# PROPUESTAS DE MEJORAS AL DISEÑO DE DETALLE DE LA PLMQ

## 21. ESTACIÓN 12 – LA CAROLINA

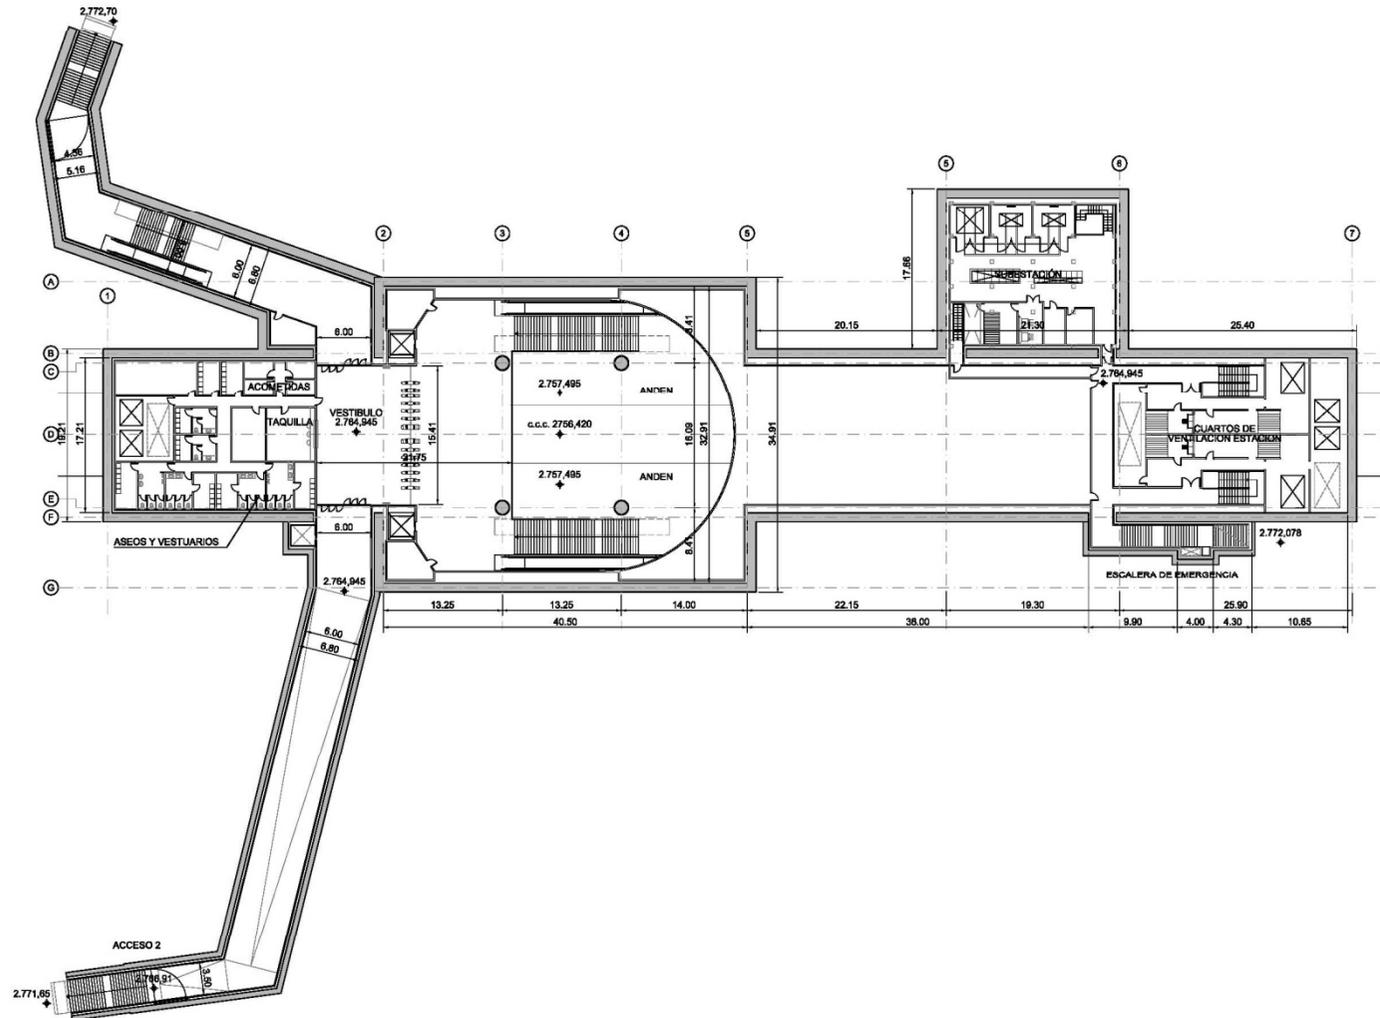
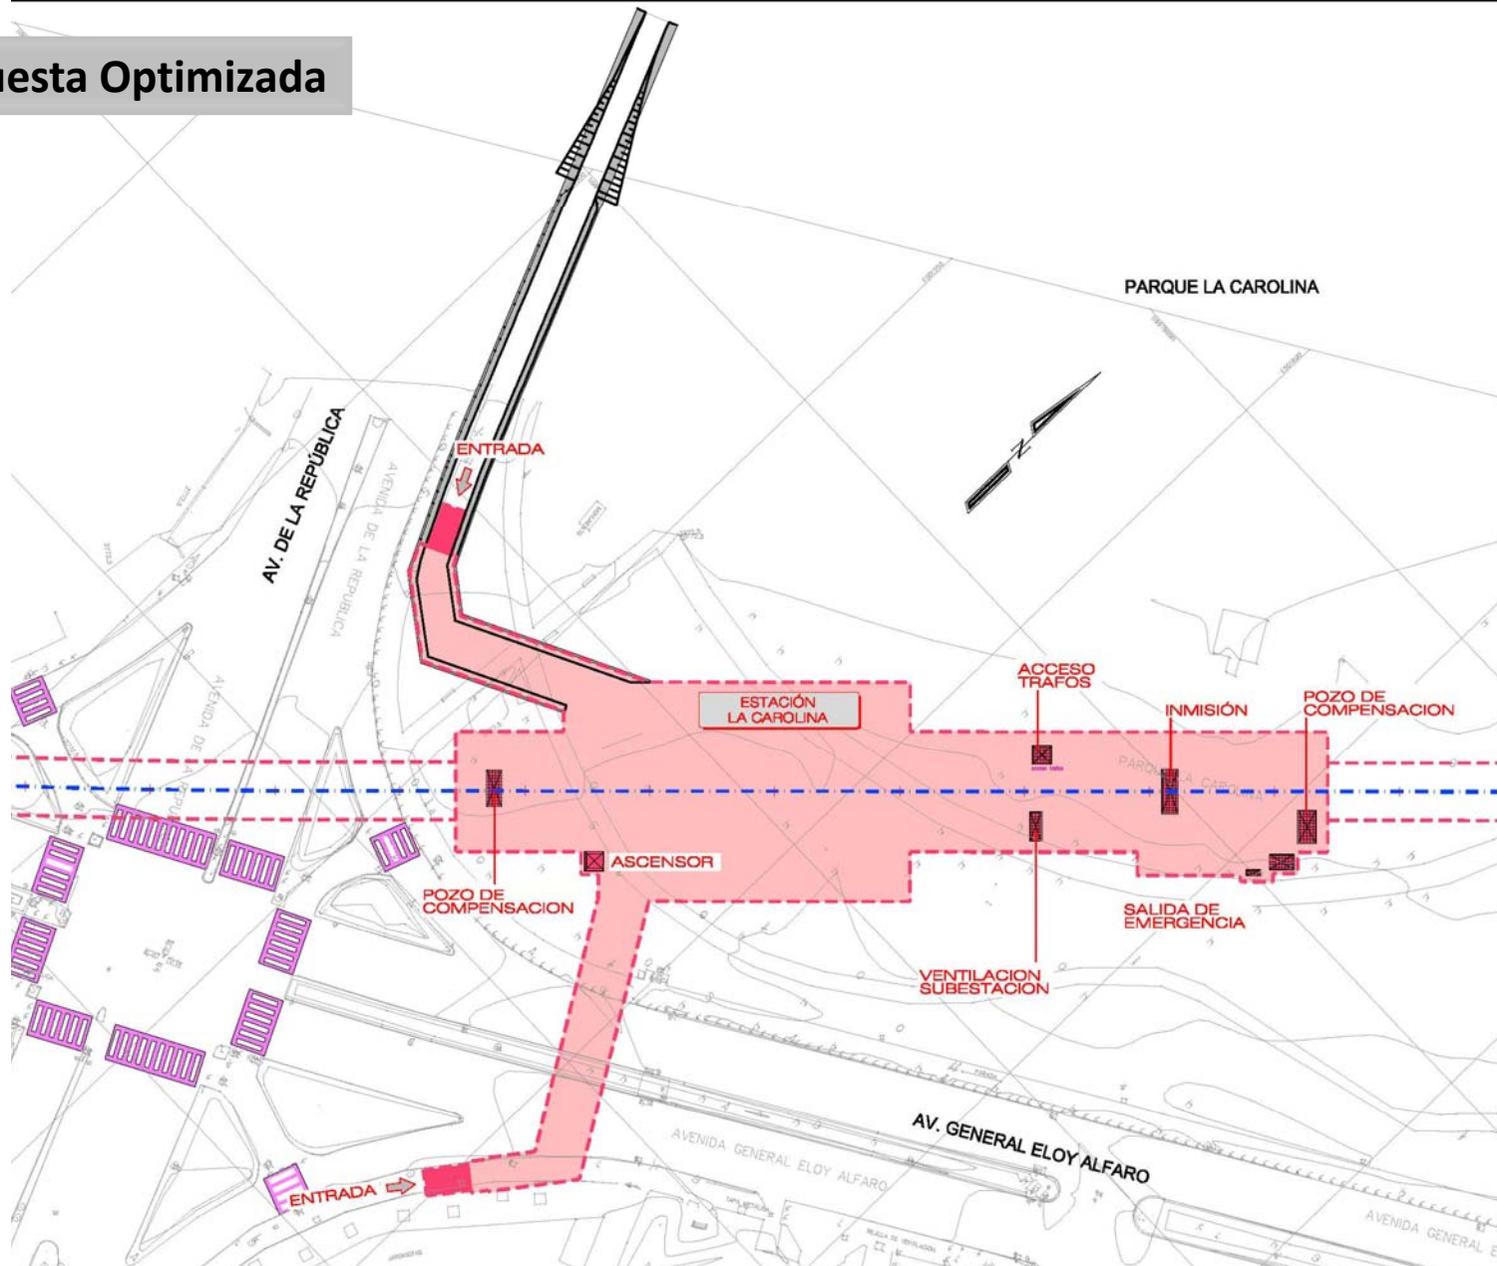
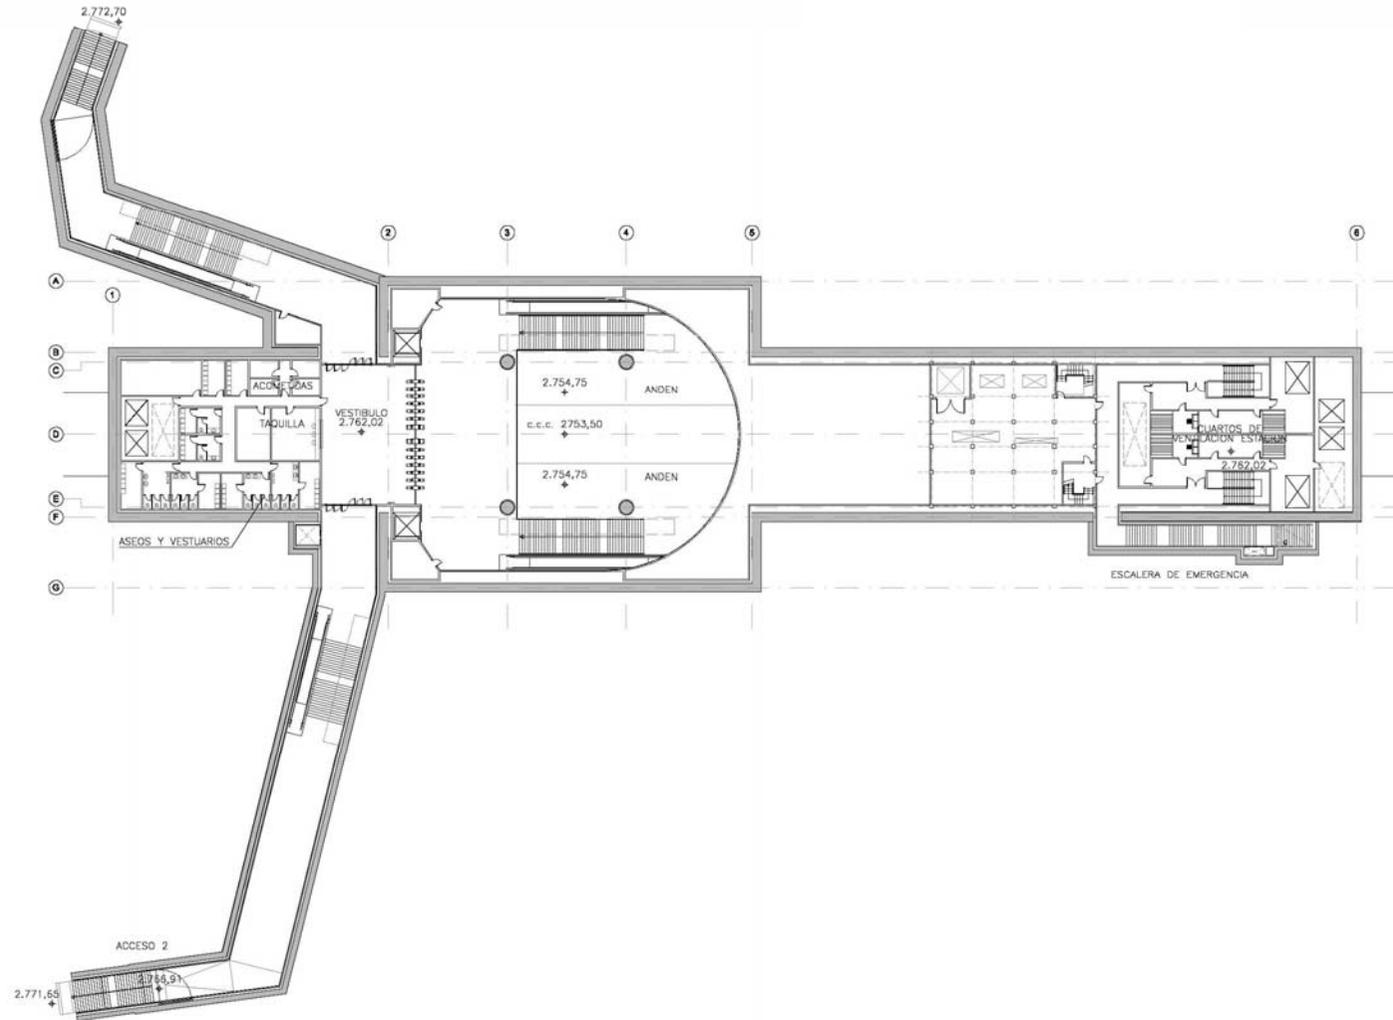
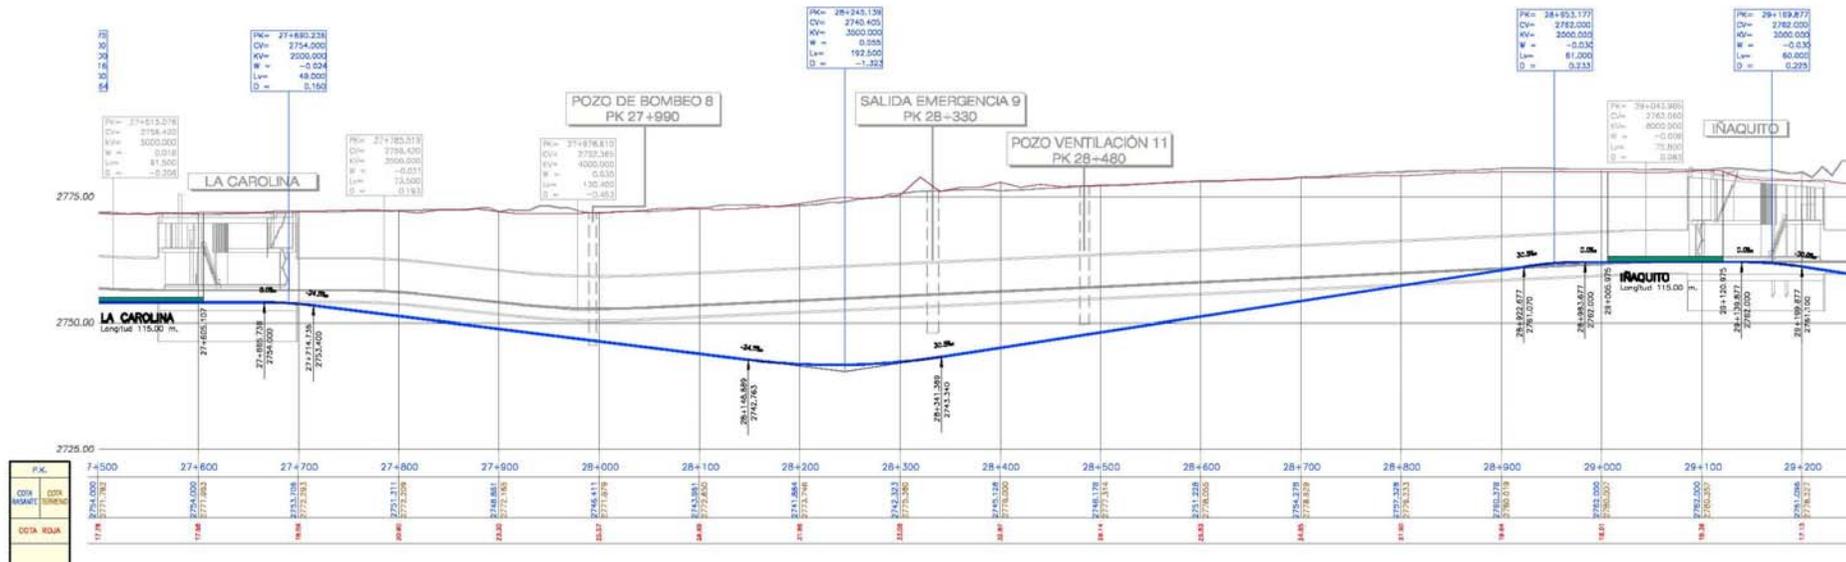
- 1) La estación es prácticamente idéntica en planta
- 2) La rasante se profundiza casi 3 m

- ✓ Al ser más profunda, se puede eliminar el recinto anexo para una subestación eléctrica e integrar ésta en el volumen de la estación

## 22. TRAMO TÚNEL entre LA CAROLINA e IÑAQUITO

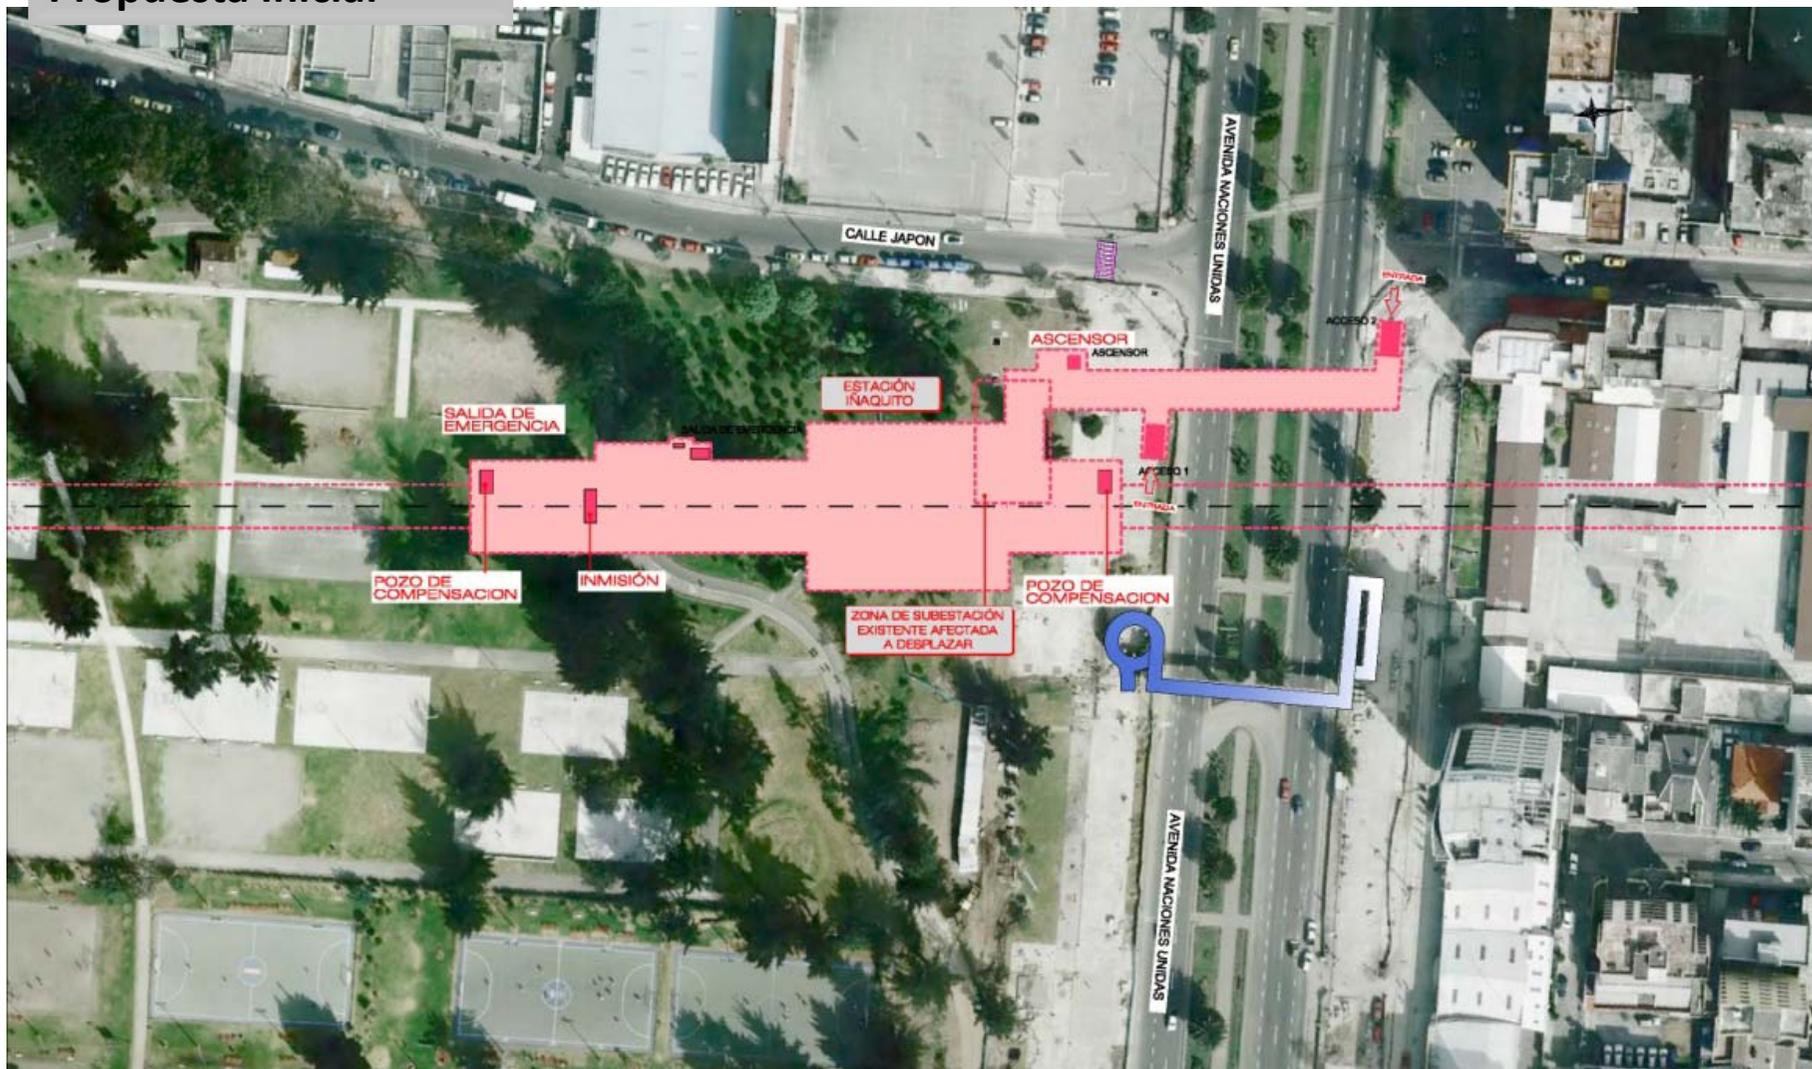
- 1) Variación del trazado en planta como consecuencia del reposicionamiento de la estación de Iñaquito
- 2) Profundización del trazado en perfil para aumentar el espesor de terreno por encima del túnel

- ✓ El nuevo trazado en perfil permitirá profundizarse, aumentando la seguridad durante la excavación
